福島第一原子力発電所 特定原子力施設に係る実施計画変更比較表（Ⅱ.2.5 汚染水処理設備等）

福島第一原子力発電所 特定原子力施設に係る実施計画変更比較表 (II.2.5 汚染水処理設備等)

図-8 淡水化装置（逆浸透膜装置，蒸発濃縮装置）及び滞留水浄化設備の系統構成図（1/2）

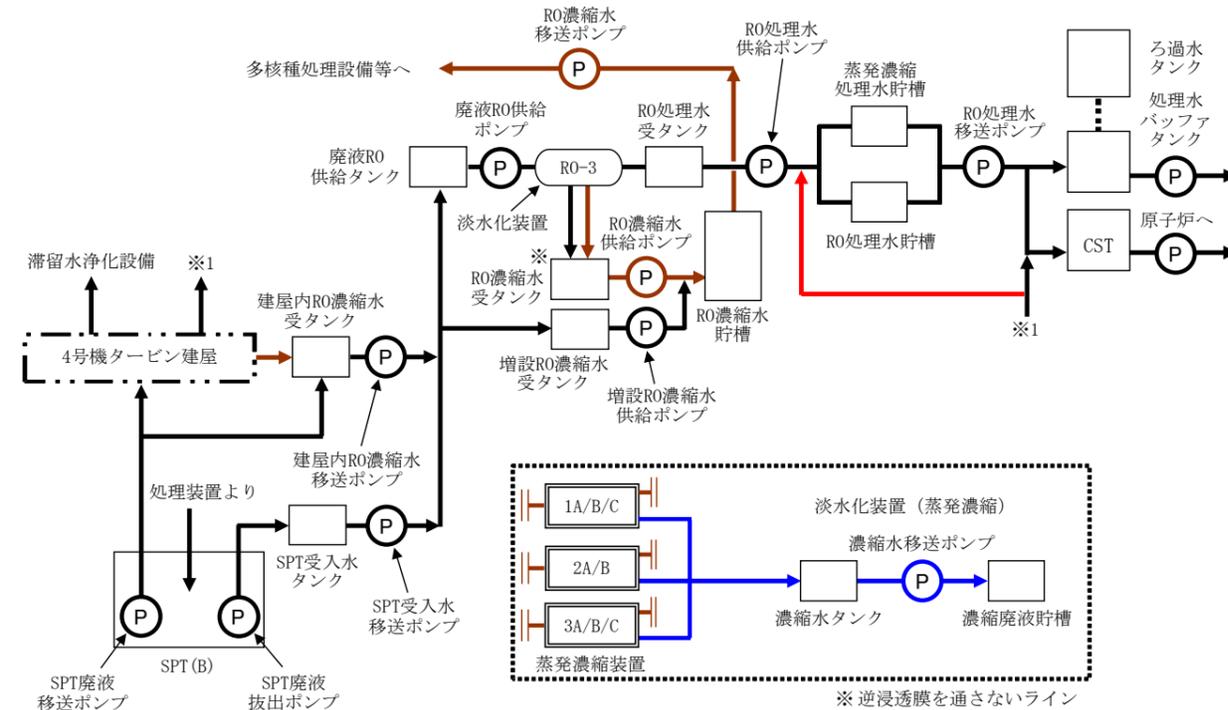
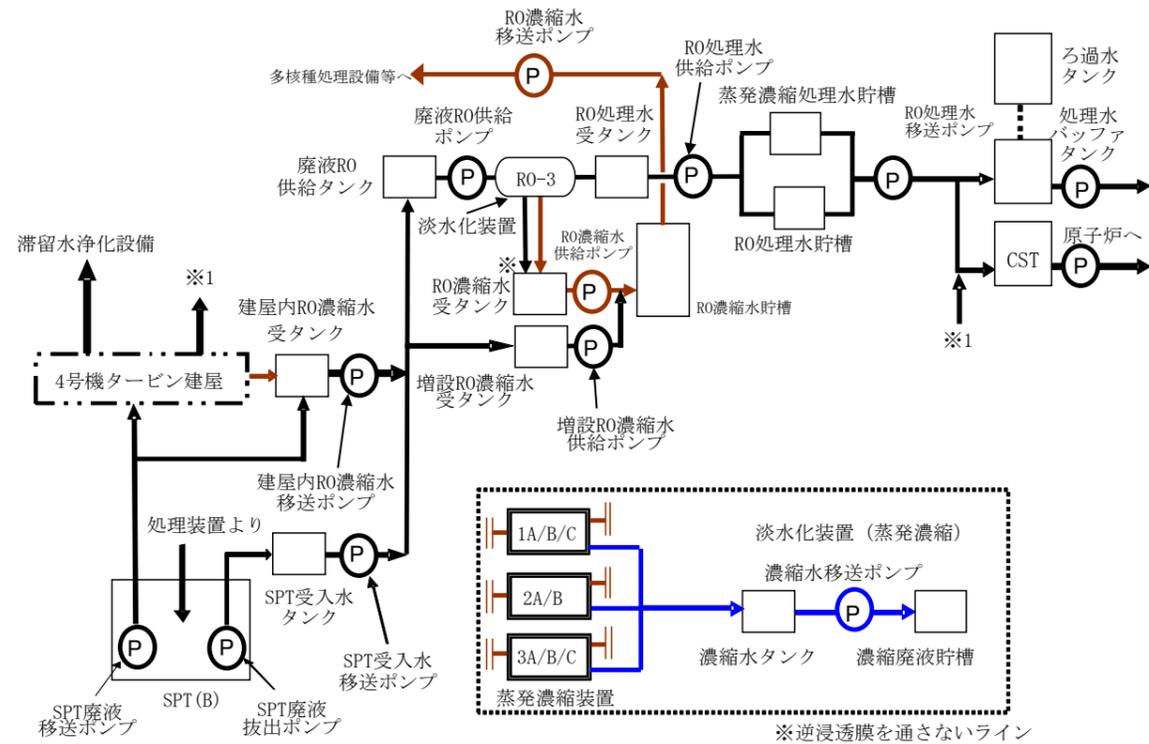
配管追加に伴う記載の追加

図-8 淡水化装置（逆浸透膜装置、蒸発濃縮装置）及び滞留水浄化設備の系統構成図（2/2）
（滞留水浄化設備の範囲について点線で示す。）

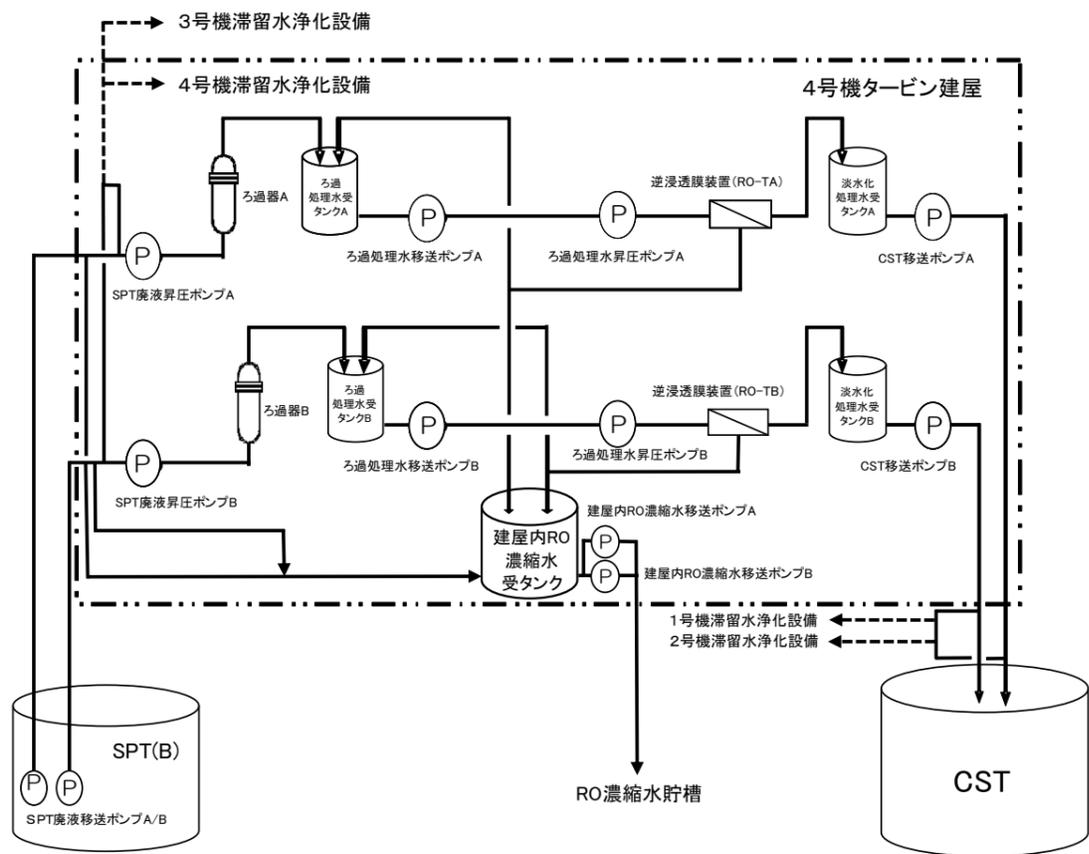
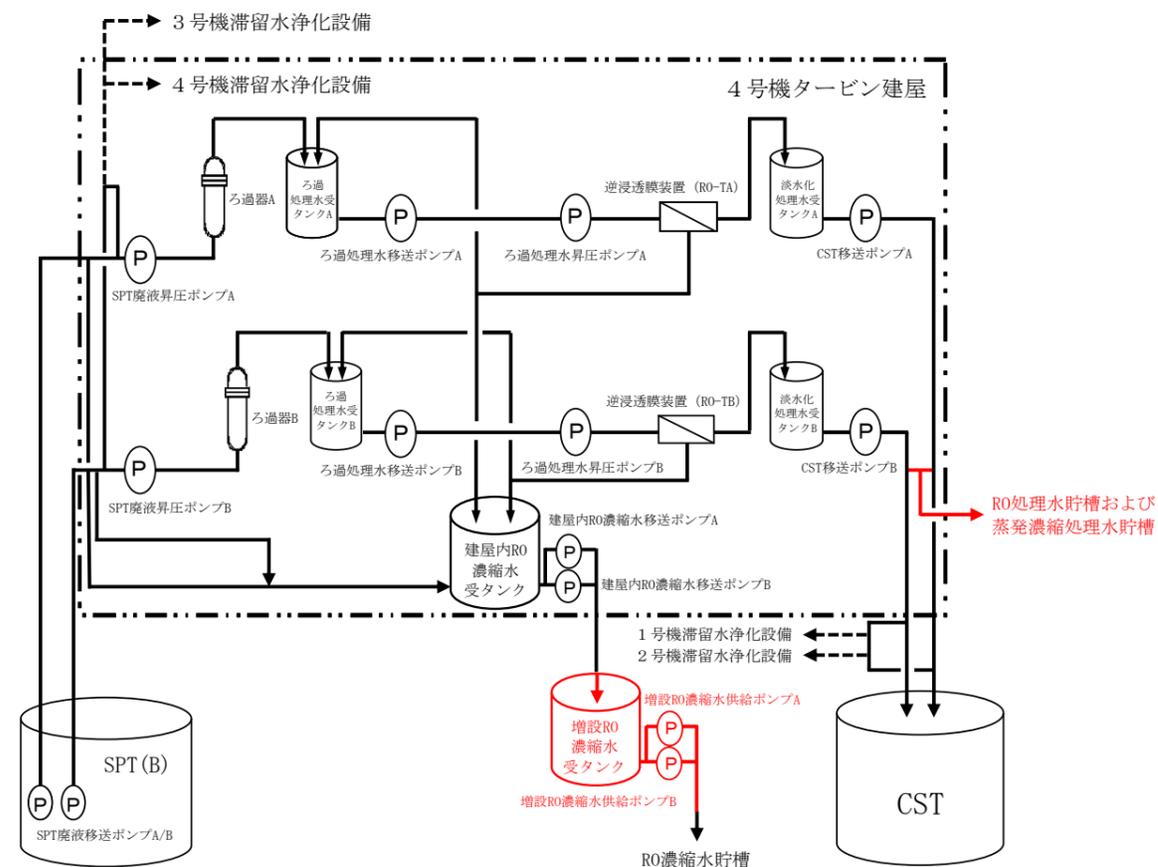
配管追設に伴う記載の追加, 記載の適正化

図-1 建屋内RO循環設備および追設する関連機器の範囲図

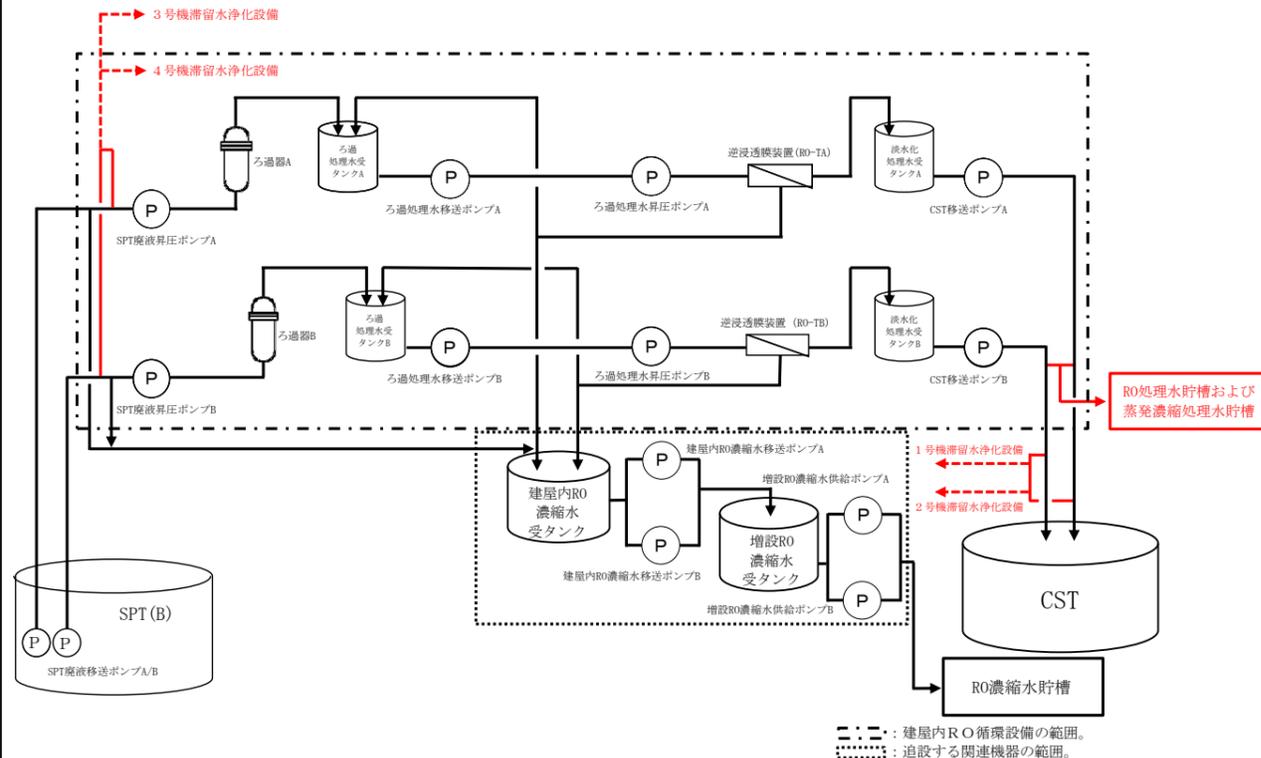
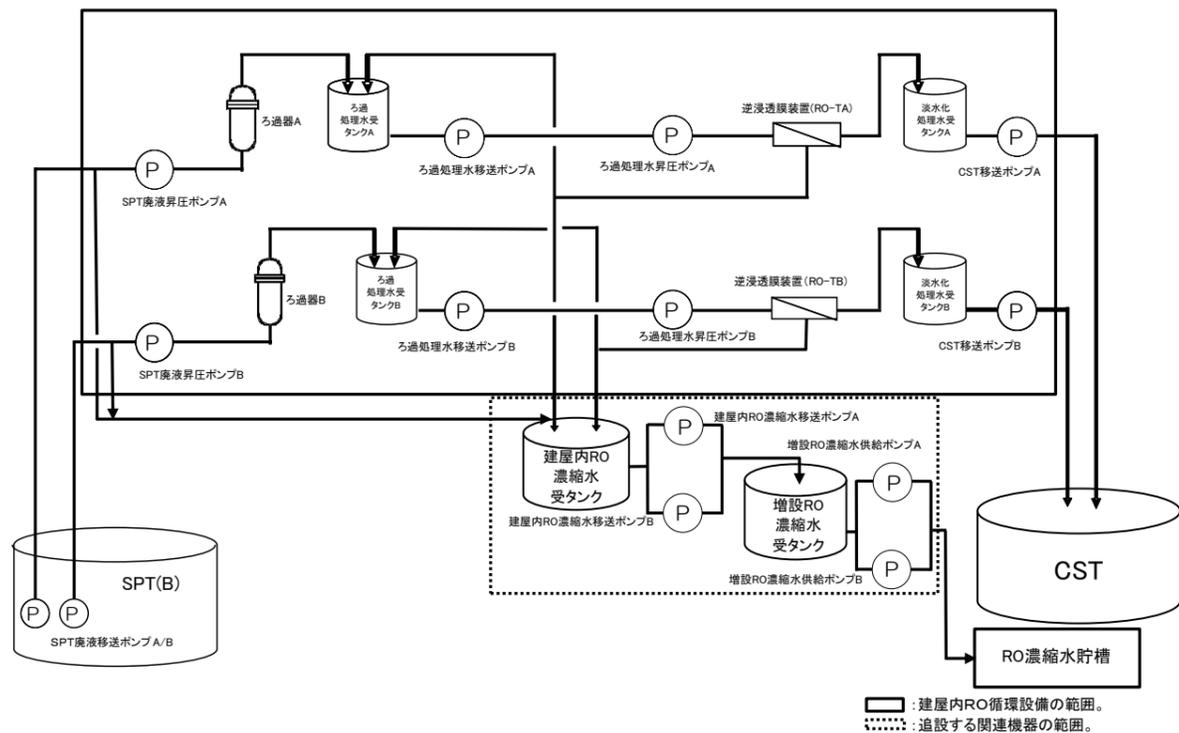
配管追設に伴う記載の追加, 記載の適正化

図-5 配管概略図 (建屋内 RO 附属配管を除く主配管) (3/5)

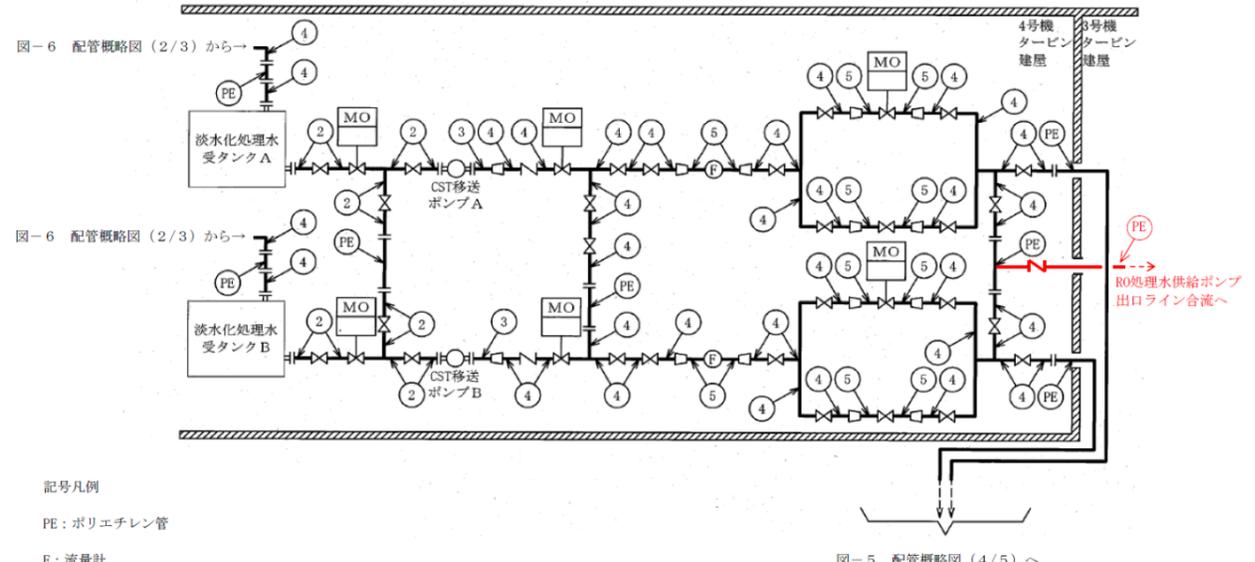
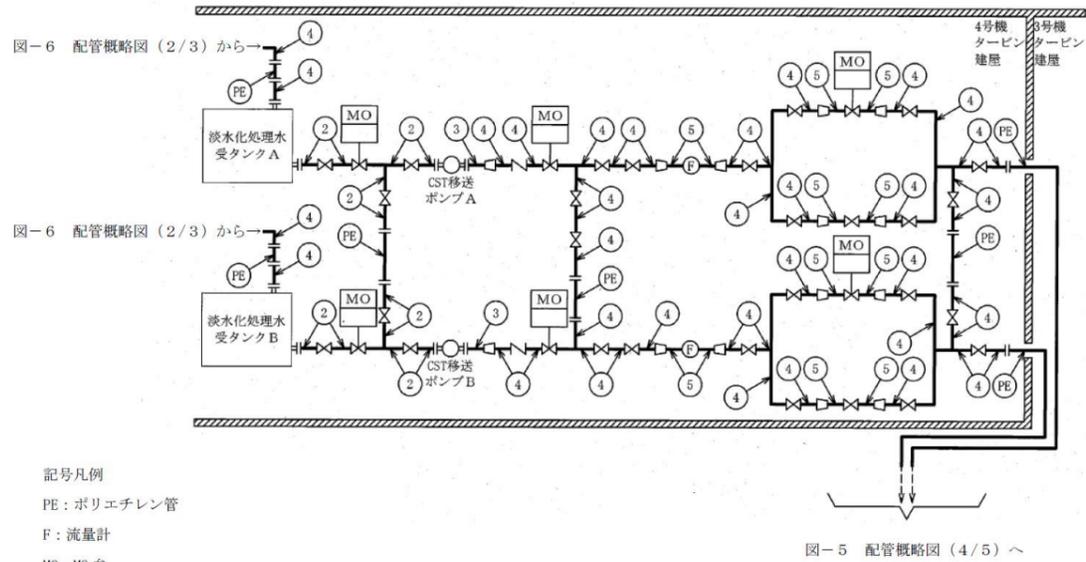
配管追設に伴う記載の追加

図-1 建屋内 R0 循環設備および追設する関連機器の配置概略図 (1 / 2)

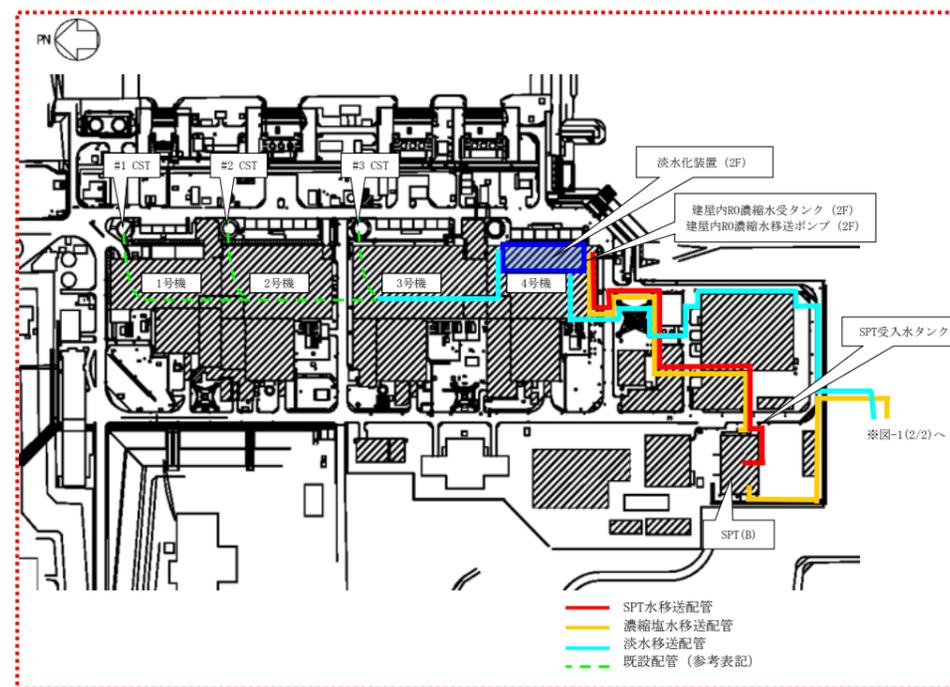
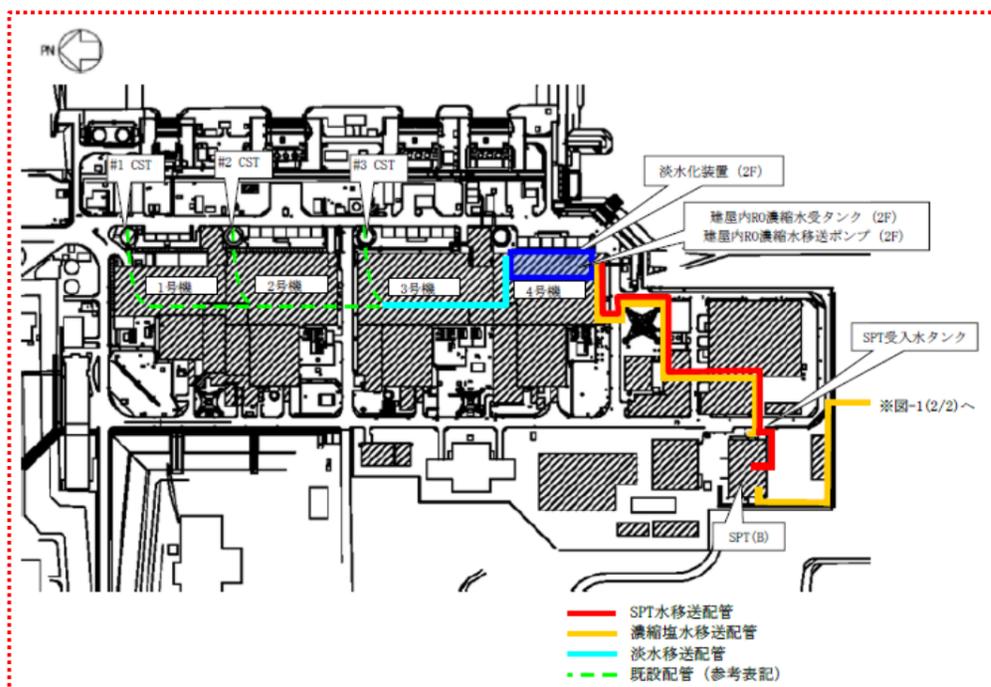
配管追設に伴う記載の追加
